Parcours avenue de Provence - rue des Petits Eynards - rue des Margillières - rue des Monts du matin – MJC – rue de l'Etrau – avenue de Provence
(02/2019)

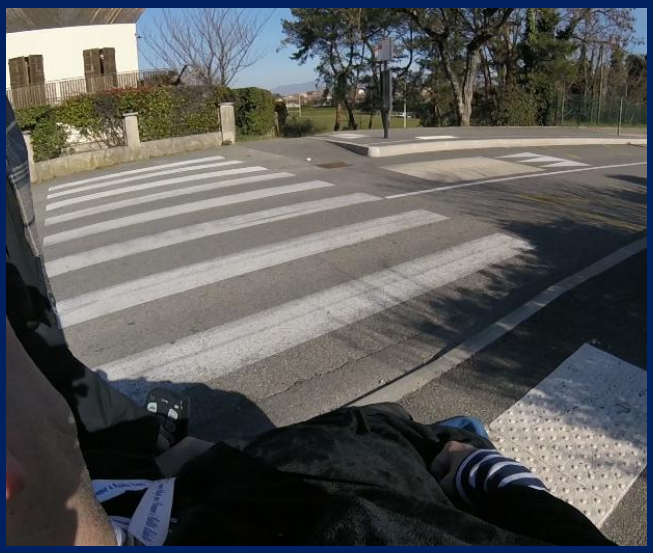
Trottoir étroit, revêtement correct, l’accompagnateur doit aller sur la route.

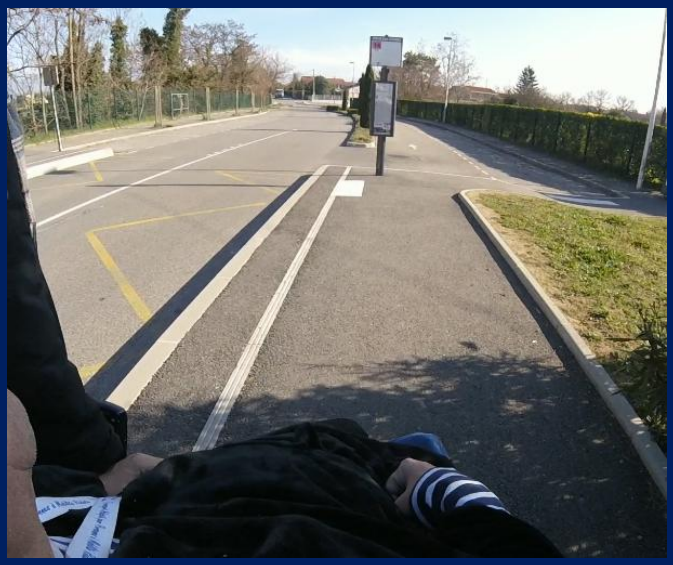
Traversée piétonne à hauteur du terrain de rugby: bande podotactile, abaissement de trottoir correct.

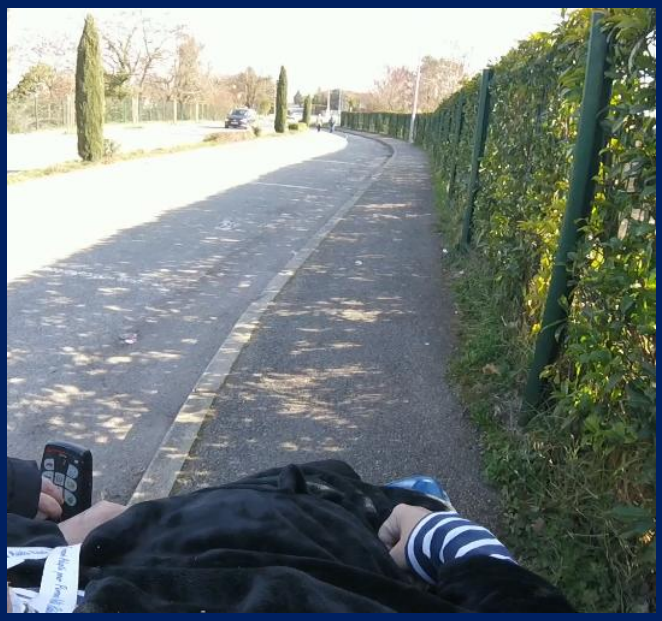
L’abaissement de trottoir donne accès à la chaussé mais il faudrait réserver un passage plus large sur la descente de trottoir pour les fauteuils. Le container et le poteau pourrait être déplacer sur la droite pour élargir le passage.

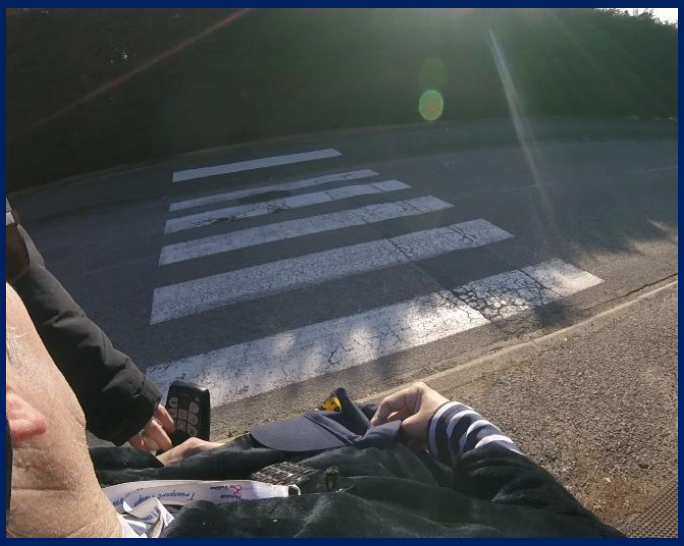
Carrefour avec la rue des abricotiers: des abaissements d'un autre âge qui secouent correctement. En face remontée impossible sans aide.

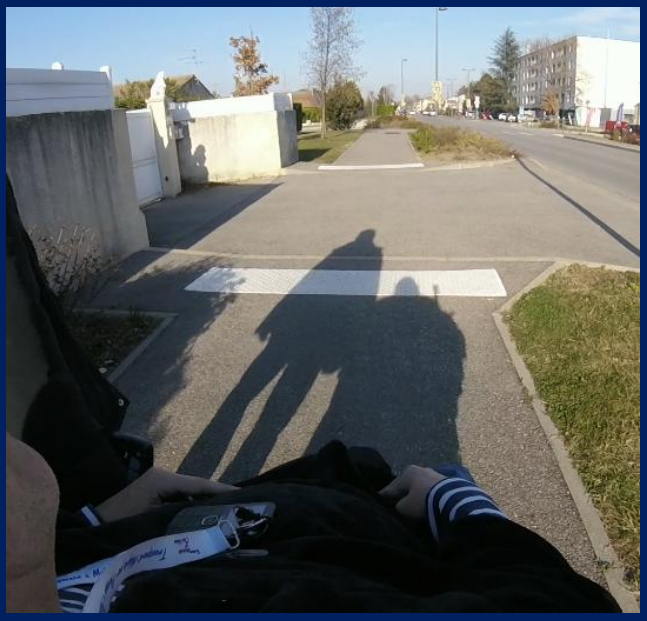
Traversée piétonne correcte. Les bandes piétonnes demandent à être repeintes.

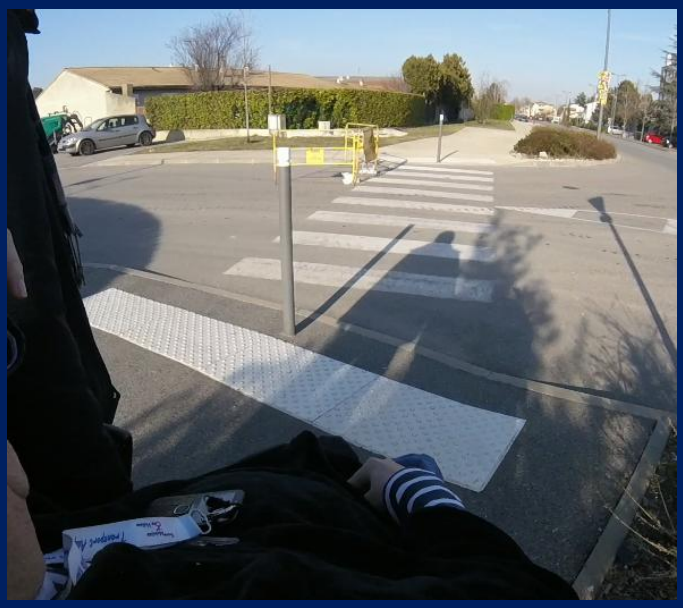
Trottoir côté Ouest très confortable, bonne largeur, 2 fauteuils peuvent se croiser .

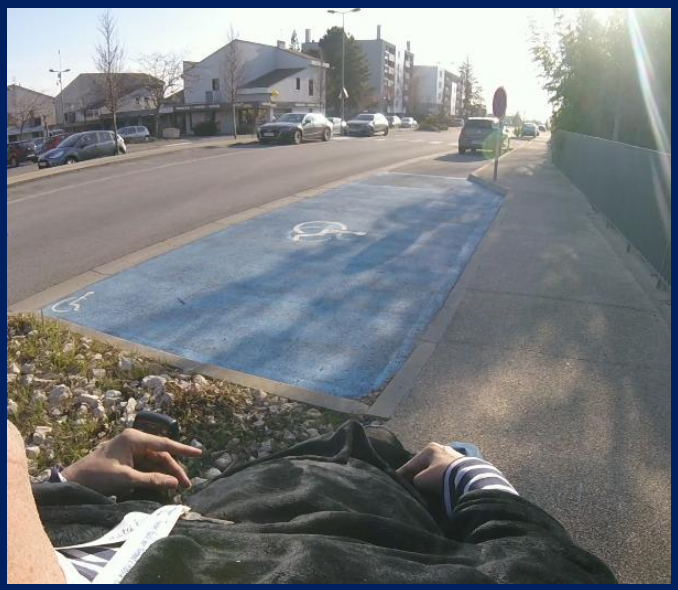
Arrivée au numéro 100 avenue de Provence une pente très dangereuse qui emmène le fauteuil vers le portail!!

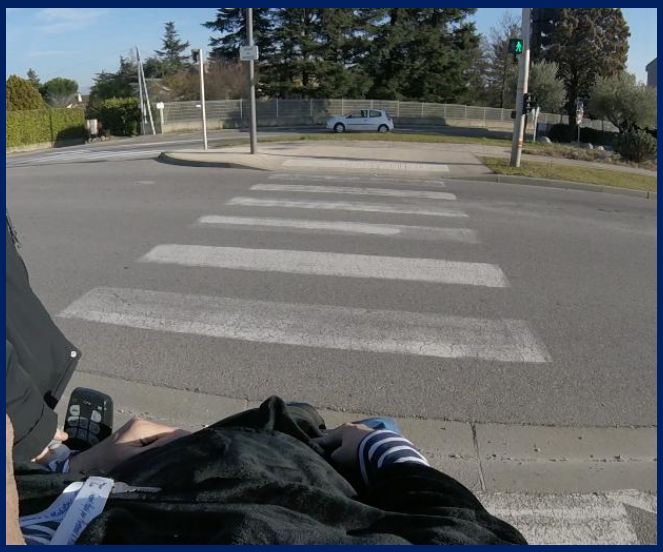
Ici une place de parking qui peut accueillir un minibus, type de place rare malgré un grand nombre de minibus dans les TPMR .
